# STACY施設 設工認

## (実験用装荷物の製作及びデブリ模擬炉心の新設)

### 【指摘事項回答】

日本原子力研究開発機構 原子力科学研究所  
臨界ホット試験技術部

# (補足3)コンクリートの感度解析

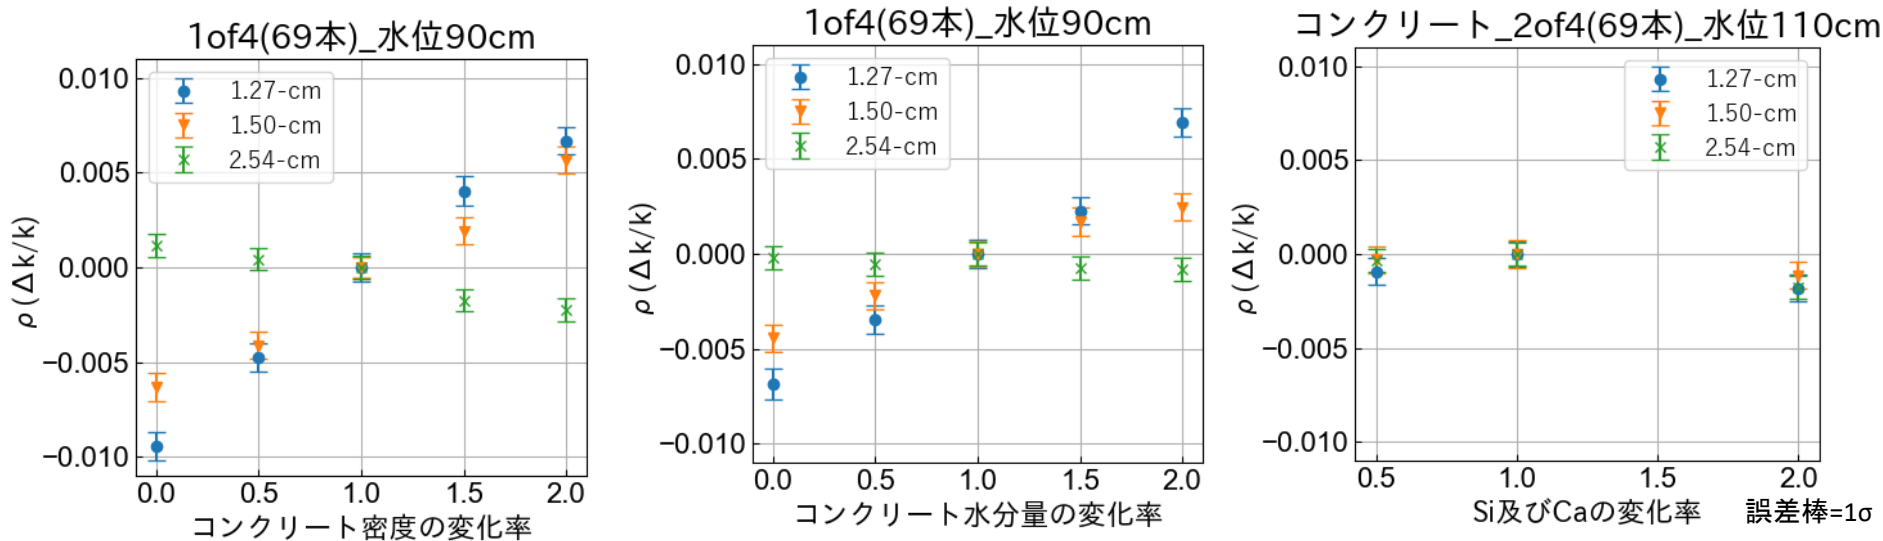
<指摘事項 No.7>

- ・ 本設工認では、コンクリート模擬体の水分率に標準組成の2倍（最大16wt%※）の制限を設けて製作する。なお、2倍までの密度及び水分率の変化が安全板の原子炉停止効果に与える影響は小さいことを別途確認済み。

内挿管が浸水した場合の反応度効果(左)及び安全板挿入時の中性子実効増倍率(右)を評価

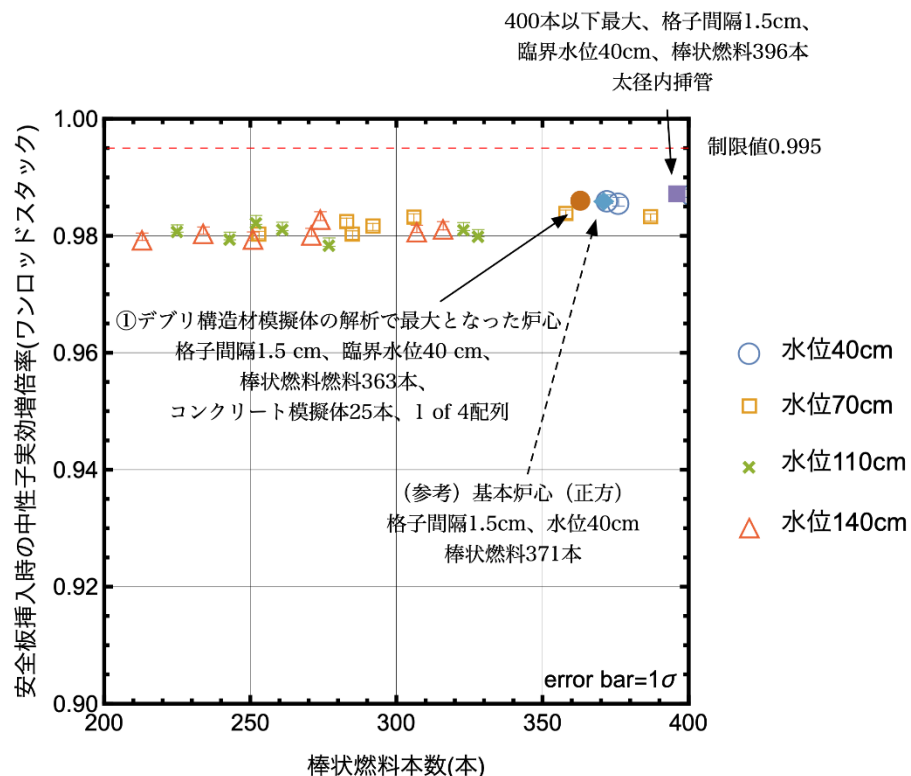
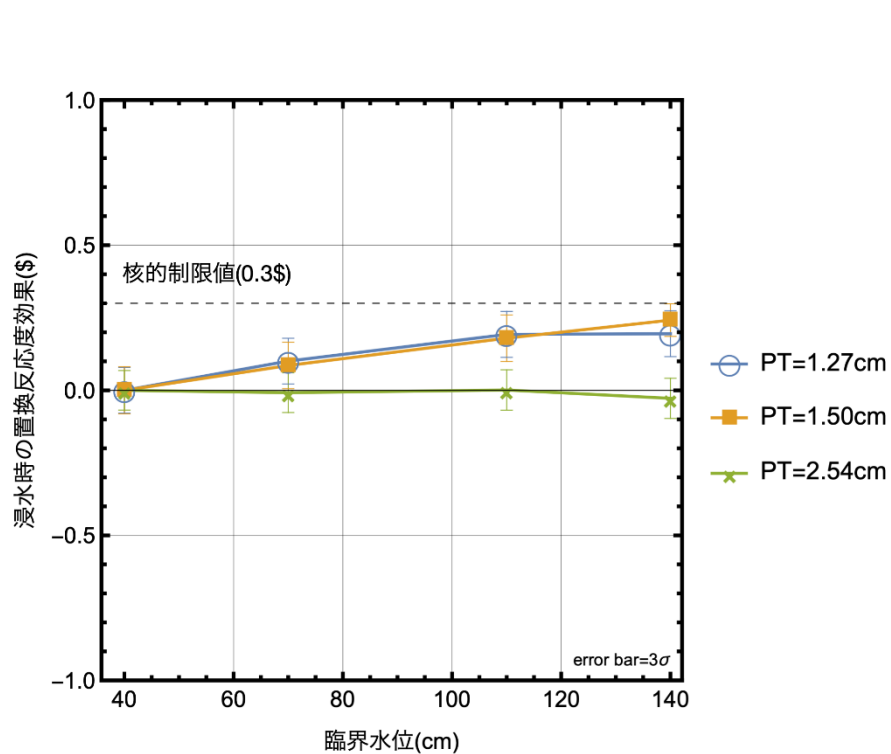
## <指摘事項 No.6 ①>

- 内挿管（太径）が浸水した場合の置換反応度を評価し、実験範囲全体にわたり核的制限値（0.3\$）を満足することを確認した。満足しない炉心は解析により事前に特定し、「構成してはならない炉心」として識別する。

図 2 燃料試料挿入管の上部端栓位置と水位の関係

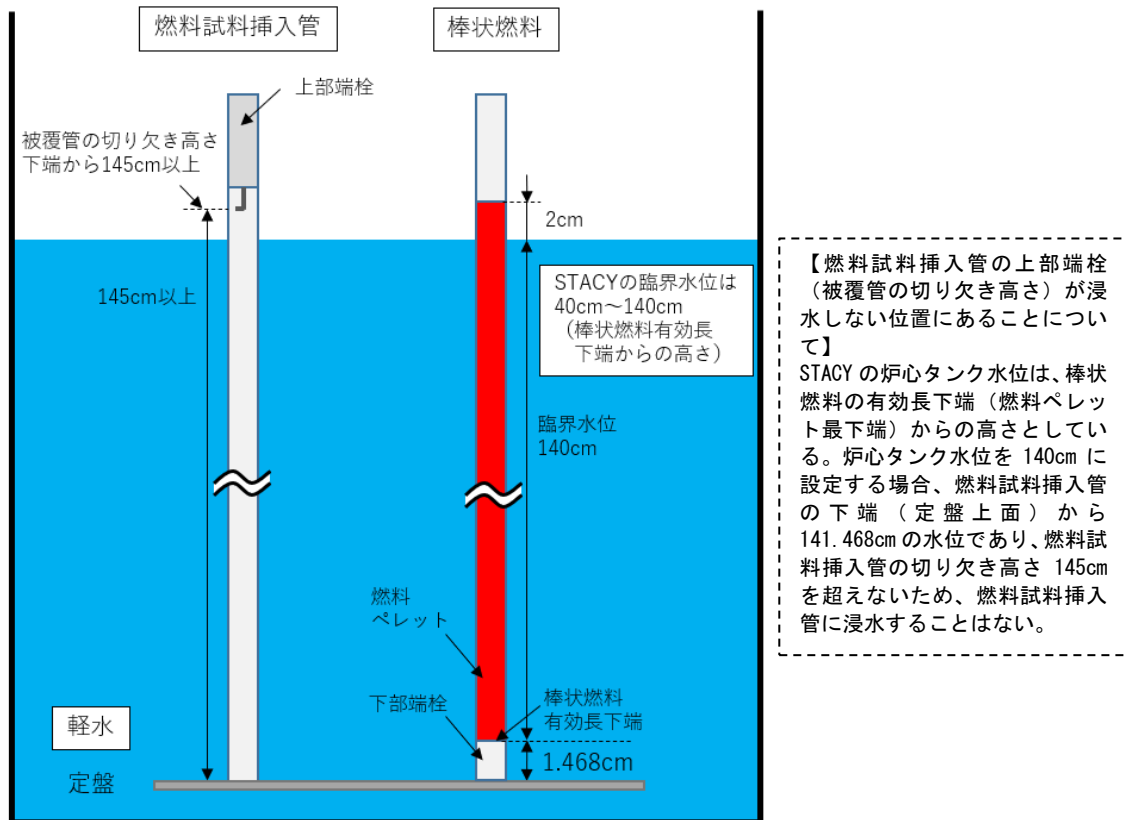
<指摘事項 No.3 ①>

なお、原子炉設置（変更）許可申請書（添付書類八 別 1 第 6.1-1 表(2)）において、燃料試料挿入管の上部端栓の位置（被覆管の固定用切り欠き高さ）は下端より 145cm 以上としており、STACY が運転する臨界水位の上限である 140cm より高い位置にあるため、通常の使用状態では燃料試料挿入管の内部に浸水するおそれはない（図 2 参照）。
